Keuringsverslag van een elektrische laagspanning- en zeer lage spanningsinstallatie

NIET CONFORM

Plaats van het onderzoek	
Straatnaam	Rue de la Station
Huisnummer	72
Busnummer	
Postcode	1200
Gemeente	SINT-LAMBRECHTS-WOLUWE
Land	België

Aard onderzoek: Controlebezoek van een oude huishoudelijke elektrische installatie van een wooneenheid bij verkoop op vraag van de verkoper volgens (KB 08/09/2019) - AREI Boek 1- 8.4.2. en 8.2.1. en 4.2.4.3.

gardix
20mm
16A
20A
6A
3000
2,5mm²
7.13522
16 A
500 V
2A
SECONDARY
12V 1·0A
FUSED
1 AMP
MADE IN ENGLAND
kWh

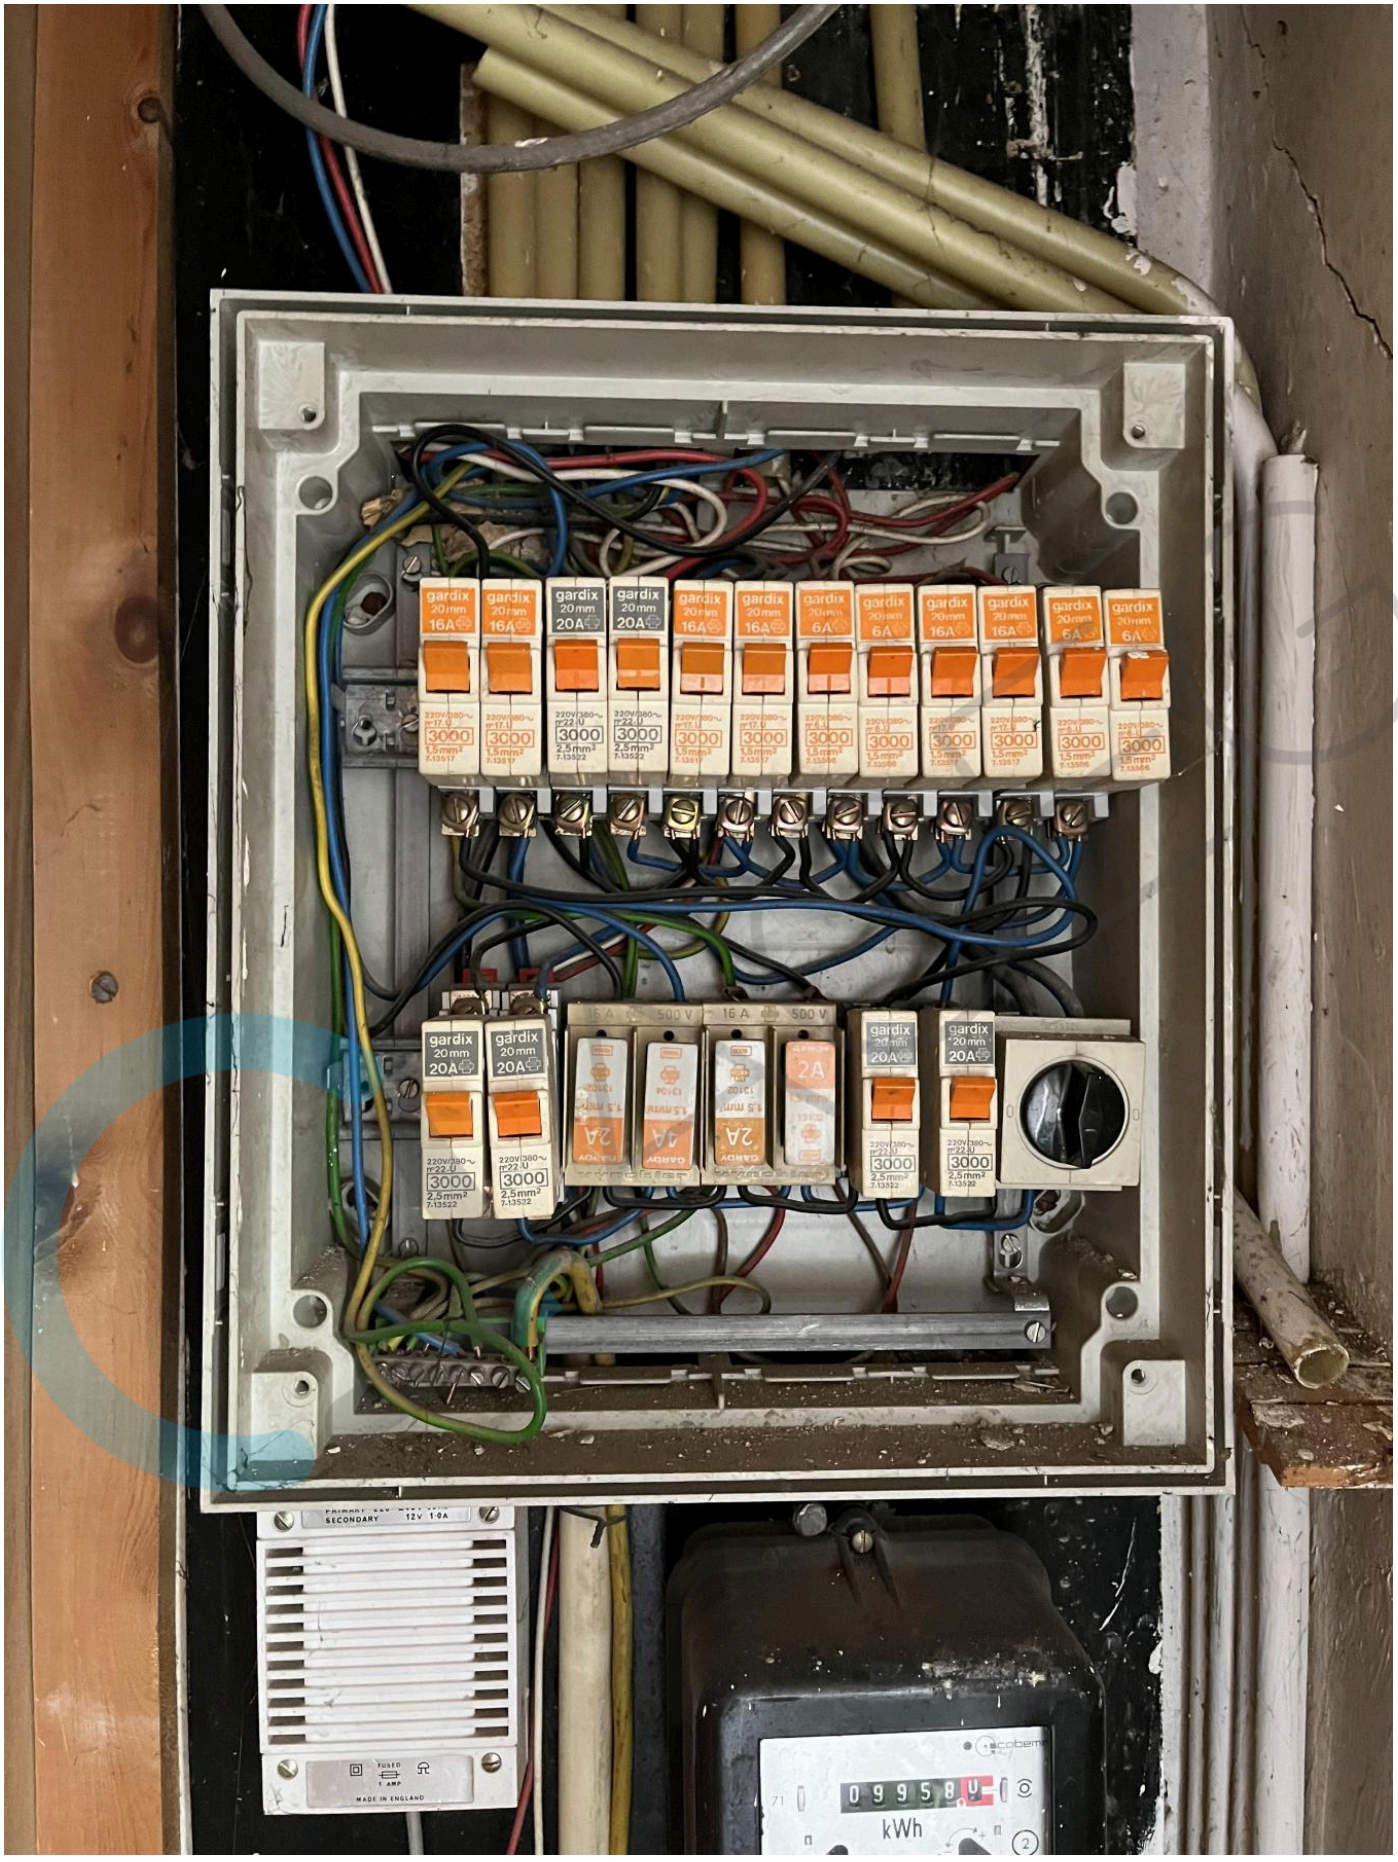
I5.01 De aanduiding van de stroomkringen en/of apparatuur, aansluitklemmen, enz dient aangebracht of vervolledigd te worden. (Boek 1 Onderafdeling 3.1.3.1. en 3.1.3.3.A. en 5.1.6.1)

I5.06 De deur en/of afschermplaat van het schakelbord dient (terug)geplaatst te worden. Aanraking van onder spanning staande delen mogelijk. (Boek 1 Afdeling 5.1.4. en 5.3.5.1.A. en 4.2.2.3.)

I5.10 De genaakbare, naakte onder spanning staande delen zijn onvoldoende afgeschermd. (Boek 1 Afdeling 5.1.4. en 4.2.2.3.)

I6.01 De differentieelschakelaar aan het begin van de huishoudelijke installatie is niet verzegelbaar. (Boek 1 Onderafdeling 4.2.4.3.)

I6.02 Een algemene differentieelstroombeschermingsinrichting met een nominale stroom (In) van minstens 40A en een gevoeligheid van maximum 300mA is niet geplaatst. (Boek 1 Onderafdeling 4.2.4.3. en 5.3.5.3.a.)

I6.04 Een differentieelstroombeschermingsinrichting met een gevoeligheid van 30mA is te plaatsen voor installaties van badkamer, wasmachine, vaatwas, droogkast en/of gelijkaardige toestellen. Deze dient ondergeschikt te zijn aan de hoofddifferentieelstroombeschermingsinrichting (Boek 1 Onderafdeling 7.1.4.3. en 4.2.4.3.)

I7.01 De smeltzekeringhouders of houders van kleine vermogensschakelaars met pennen met een sectie kleiner dan 10mm2 zijn niet voorzien van kalibreerelementen. (Boek 1 Onderafdeling 5.3.5.5.A.)
